# COMUNE DI AREZZO

## Variante U\_17\_2014

Variante al RU per la modifica della Scheda n. 112  
"Villa Colle Allegro" loc. Patrignone

Relazione tecnica ed estratti cartografici

Scheda normativa edifici specialistici, ville ed edilizia rurale di pregio  
112 Villa Loc. Colle Allegro

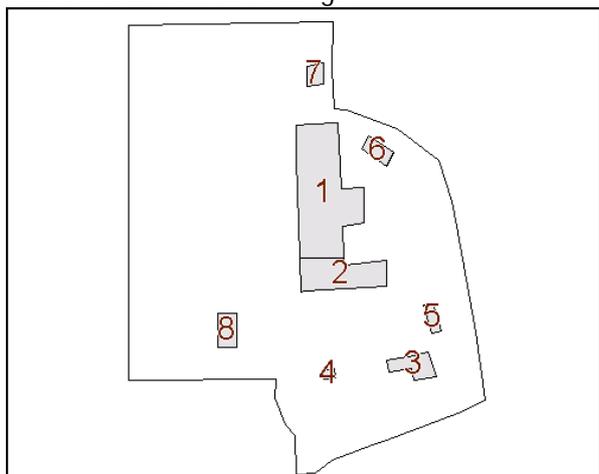
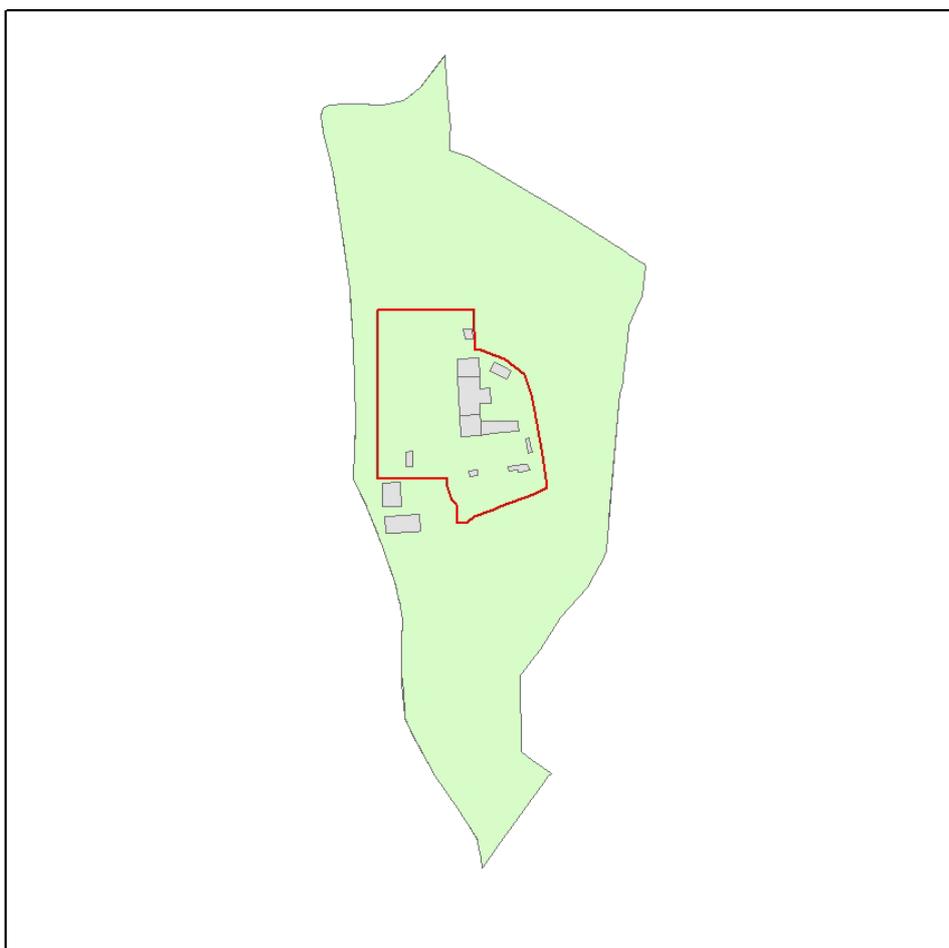
1. diversi interventi ammessi all'interno della scheda (in rosso gli interventi in variante)

Edificio n° 1 : Restauro e risanamento conservativo

Edificio n° 2: Restauro e risanamento conservativo - sostituzione edilizia

Edificio n° 3: Ristrutturazione edilizia di tipo leggero- sostituzione edilizia

Edificio n° 4: Manutenzione straordinaria- sostituzione edilizia

Edificio n° 5 : Manutenzione straordinaria- sostituzione edilizia

Edificio n° 6: Manutenzione straordinaria - sostituzione edilizia

Edificio n° 7: Restauro e risanamento conservativo - sostituzione edilizia

Edificio n° 8: Manutenzione straordinaria - Edificio non più esistente di cui non è previsto il recupero.

Edificio n° 9: Ristrutturazione edilizia di tipo limitato

Edificio n° 10: sostituzione edilizia

Edificio n° 11: sostituzione edilizia

Edificio n° 12: Ristrutturazione edilizia di tipo limitato

Edificio n° 13: Ristrutturazione edilizia di tipo limitato

E' ammessa la realizzazione di un'autorimessa pertinenziale interrata, con altezza netta massima m. 3,50, che non costituisce SUL, accessibile tramite una rampa collocata esternamente al muro di cinta perimetrale del complesso.

2. modifica del perimetro della scheda comprendendovi anche gli edifici 9, 10 e 11 e la sistemazione esterna prevista;

3. modifica dell'altezza netta massima dell'autorimessa pari a m. 3,50, ed esclusione della stessa dal calcolo della SUL;
4. accesso al garage tramite una rampa collocata esternamente al muro di cinta perimetrale del complesso;
5. movimenti di terra per la realizzazione del nuovo edificio e per la riprofilatura del giardino frontistante la villa.
6. nuove aperture e modifica di quelle esistenti con particolare riferimento alle aperture continue con colonne nella villa e nelle ali laterali, modificando significativamente i prospetti pur garantendo un carattere unitario e compiuto dei fronti.

## Scheda n°112 Villa Loc. Colle Allegro

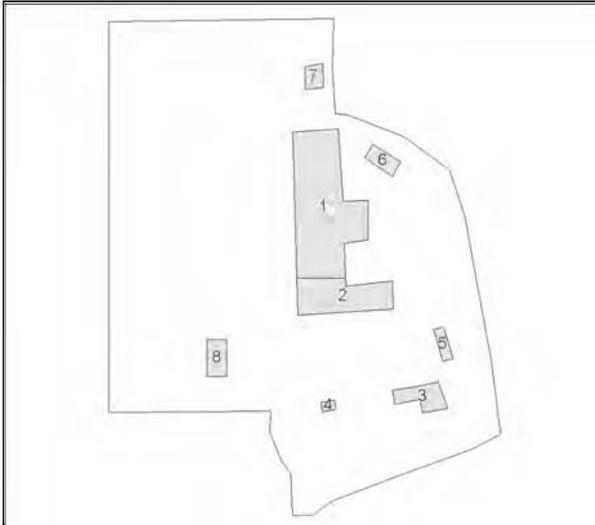
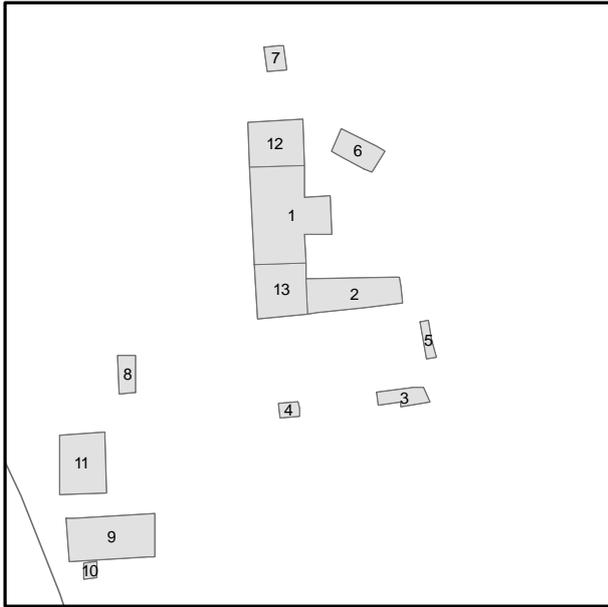
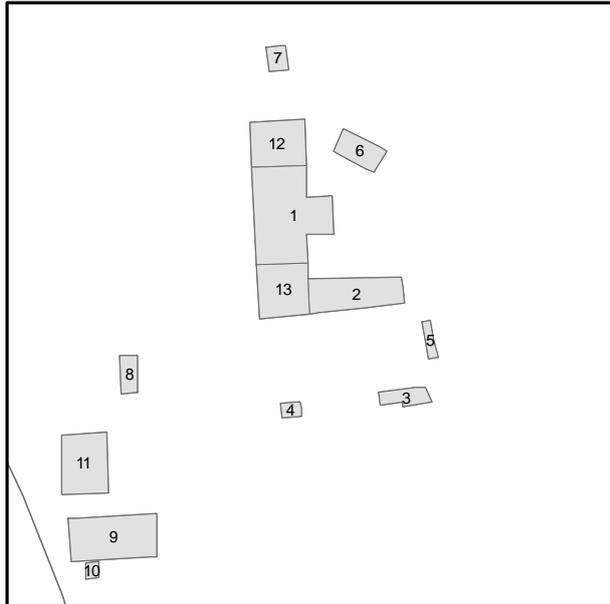
- Edificio n° 1: **Restauro e risanamento conservativo**  
Edificio n° 2: ~~Restauro e risanamento conservativo~~ - **Sostituzione edilizia**  
Edificio n° 3: ~~Ristrutturazione edilizia di tipo leggero~~ - **Sostituzione edilizia**  
Edificio n° 4: ~~Manutenzione straordinaria~~ - **Sostituzione edilizia**  
Edificio n° 5: ~~Manutenzione straordinaria~~ - **Sostituzione edilizia**  
Edificio n° 6: ~~Manutenzione straordinaria~~ - **Sostituzione edilizia**  
Edificio n° 7: ~~Restauro e risanamento conservativo~~ - **Sostituzione edilizia**  
Edificio n° 8: ~~Manutenzione straordinaria~~ - *(Edificio non più esistente di cui non è previsto il recupero)*  
Edificio n° 9: **Ristrutturazione edilizia di tipo limitato**  
Edificio n° 10: **Sostituzione edilizia**  
Edificio n° 11: **Sostituzione edilizia**  
Edificio n° 12: **Ristrutturazione edilizia di tipo limitato**  
Edificio n° 13: **Ristrutturazione edilizia di tipo limitato**

**E' ammessa la realizzazione di un'autorimessa pertinenziale interrata, con altezza netta massima m. 3,50, che non costituisce SUL, accessibile tramite una rampa collocata esternamente al muro di cinta perimetrale del complesso.**

- Edificio n° 1: Restauro e risanamento conservativo
- Edificio n° 2: Sostituzione edilizia
- Edificio n° 3: Sostituzione edilizia
- Edificio n° 4: Sostituzione edilizia
- Edificio n° 5: Sostituzione edilizia
- Edificio n° 6: Sostituzione edilizia
- Edificio n° 7: Sostituzione edilizia
- Edificio n° 8: *(Edificio non più esistente di cui non è previsto il recupero)*
- Edificio n° 9: Ristrutturazione edilizia di tipo limitato
- Edificio n° 10: Sostituzione edilizia
- Edificio n° 11: Sostituzione edilizia
- Edificio n° 12: Ristrutturazione edilizia di tipo limitato
- Edificio n° 13: Ristrutturazione edilizia di tipo limitato

E' ammessa la realizzazione di un'autorimessa pertinenziale interrata, con altezza netta massima m. 3,50, che non costituisce SUL, accessibile tramite una rampa collocata esternamente al muro di cinta perimetrale del complesso.
